Revisión y Aprobación del Plan de Inversiones en Transmisión para el Área de Demanda 2

Período 2025-2029

Lima, junio 2024

Gráfico N° 6.1
Proyección de la Máxima Demanda Coincidente a Nivel Sistema Eléctrico (MW)

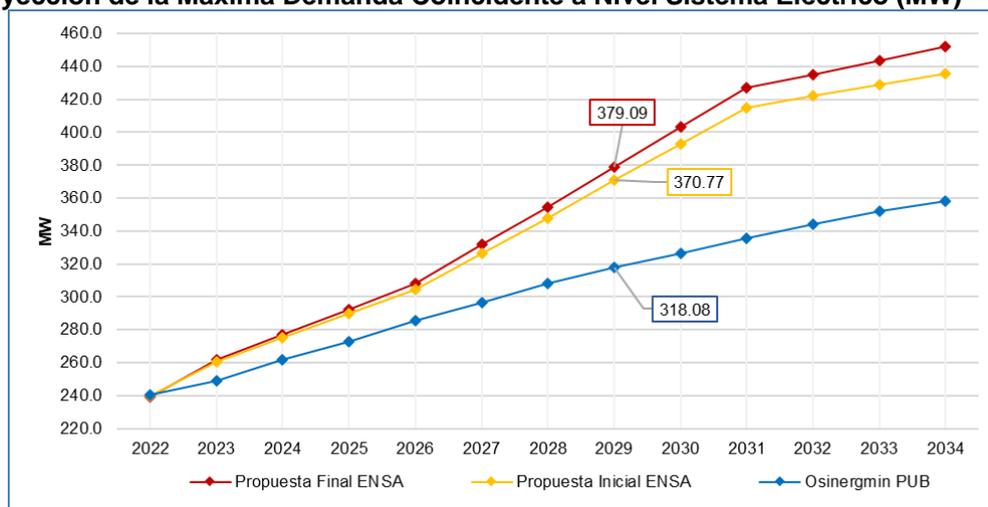
Nota: La proyección de la demanda efectuada por Osinerghmin difiere de la PROPUESTA FINAL de ENSA debido principalmente a los aspectos indicados en el numeral 6.1 del presente informe.

Figura 6.1 Diagrama unifilar del Sistema Eléctrico Chachapoyas previo a su conexión al SEIN

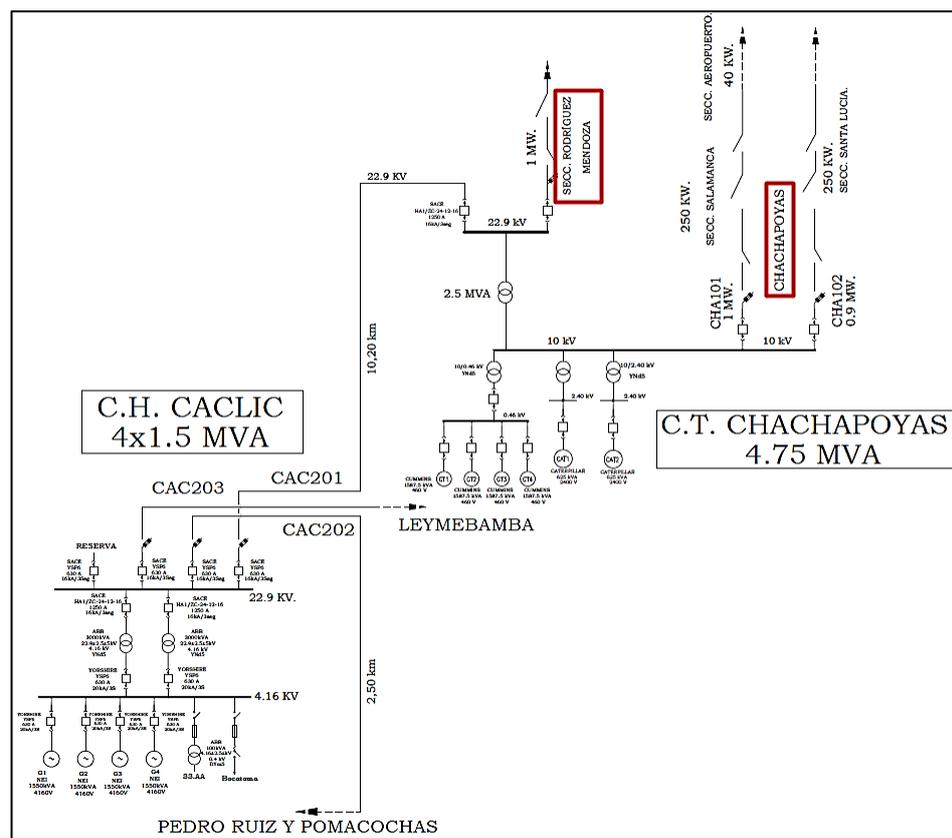
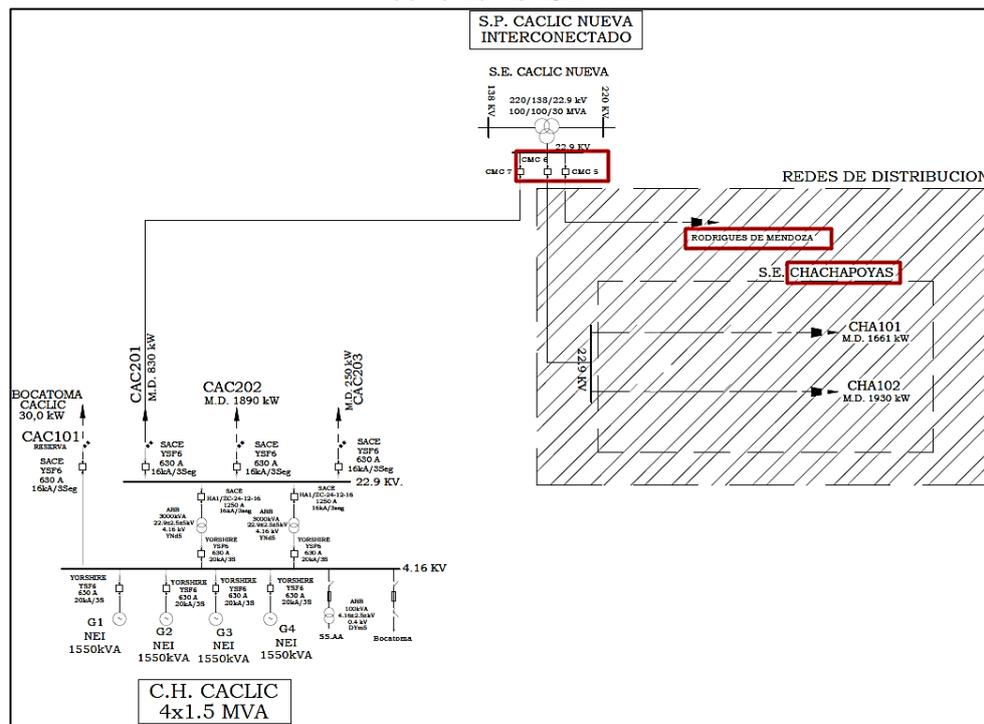
En ese contexto, ELOR ha solicitado el reconocimiento de dos celdas de alimentador en 22,9 kV, las cuales utiliza para atender la demanda actual del Sistema Eléctrico Chachapoyas desde la SET Cáclic. Por lo tanto, a continuación, se evalúa la situación de dicho sistema tanto antes de su conexión al SEIN como posteriormente a ella.

En la Figura 6.1 se muestra el diagrama unifilar del Sistema Eléctrico Chachapoyas previo a su conexión al SEIN. En este diagrama se verifica que los subsistemas eléctricos Rodríguez de Mendoza y Chachapoyas están eléctricamente conectados entre sí.

En la Figura 6.2 se presenta el diagrama unifilar del Sistema Eléctrico Chachapoyas tras su conexión al SEIN. En dicho diagrama se constata que las celdas CMC-5 y CMC-6 corresponden a los alimentadores de Rodríguez de Mendoza y Chachapoyas, respectivamente.

Asimismo, en el Acta de Energización del Sistema Eléctrico Chachapoyas en la SET Cáclic, se verifica que el alimentador de la celda CMC-5, correspondiente a la zona de Rodríguez de Mendoza, fue el primero en energizarse. Esto implica que dicha celda permitió la interconexión del Sistema Eléctrico Chachapoyas al SEIN. En consecuencia, dado que la interconexión de sistemas aislados al SEIN no se encuentra contemplada en el ámbito del Plan de Inversiones, no corresponde aprobar la celda CMC-5 en el Plan de Inversiones 2025-2029.

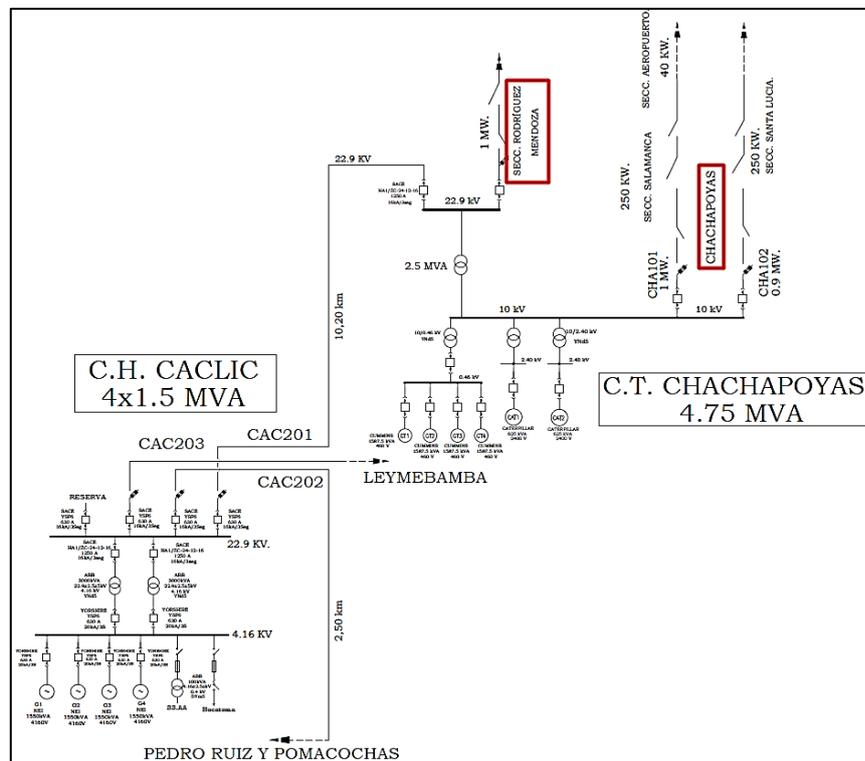
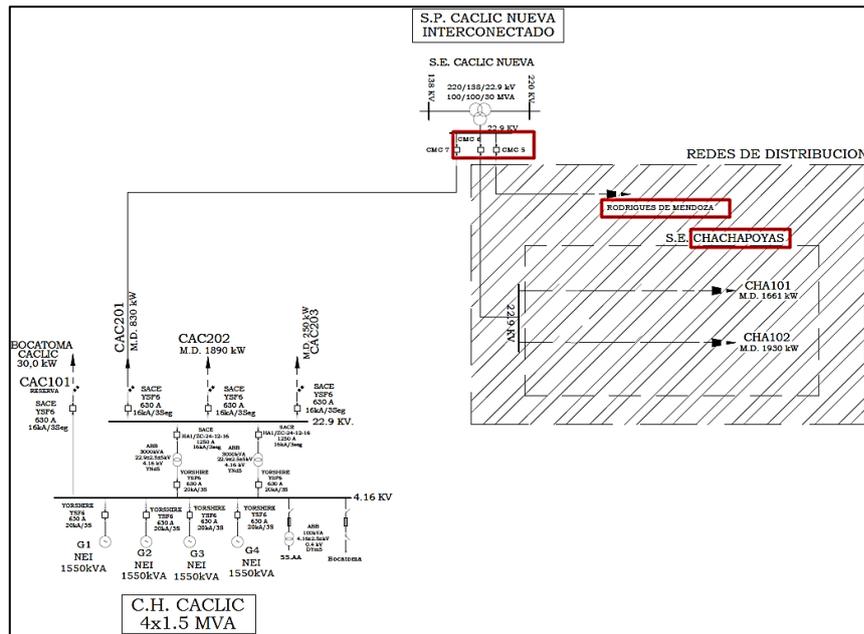
- El alimentador CMC5 se conecta desde la SET Caclic Nueva hasta la CH Caclic, dicho alimentador es exclusivamente de transmisión que conecta las dos fuentes de energía.
- El alimentador CMC6, cuya carga principal es la ciudad de Chachapoyas (CHA101 y CHA102), dichos alimentadores son exclusivamente de distribución y actualmente trabajan en el nivel de tensión de 22,9 kV.
- El alimentador CMC7, cuya carga principal es la ciudad de Rodríguez Mendoza (ROM101 y ROM102), dichos alimentadores son exclusivamente de distribución y actualmente trabajan en el nivel de tensión de 22,9 kV. *(adjunta diagrama unifilar)*

ELOR menciona que como parte del sustento se presenta el informe INF. TEC. GWP-068 -2024 D.U CHACHAPOYAS -[R], el cual se presenta en el Anexo 4.1 de su informe. Además, se presenta una línea de tiempo del proceso del sistema eléctrico aislado de Chachapoyas al SEIN. (Adjunta imagen)

ELOR remite información complementaria donde presenta el diagrama antes de la interconexión:

Al respecto, se debe señalar que, en el numeral 16.12 de la Norma "Criterios y Metodología para la Elaboración del Plan de Transmisión", aprobada mediante la Resolución Ministerial N° 129-2009-MEM-DM y modificada mediante la Resolución Ministerial N° 051-2018-MEM/DM, se establece una metodología específica para la evaluación de la integración de sistemas aislados al SEIN.

Del acta de energización, se verifica que el alimentador CMC-5 es la celda que interconecta el Sistema Eléctrico Chachapoyas al SEIN, en consecuencia, esta celda no puede ser considerada en el ámbito del Plan de Inversiones.
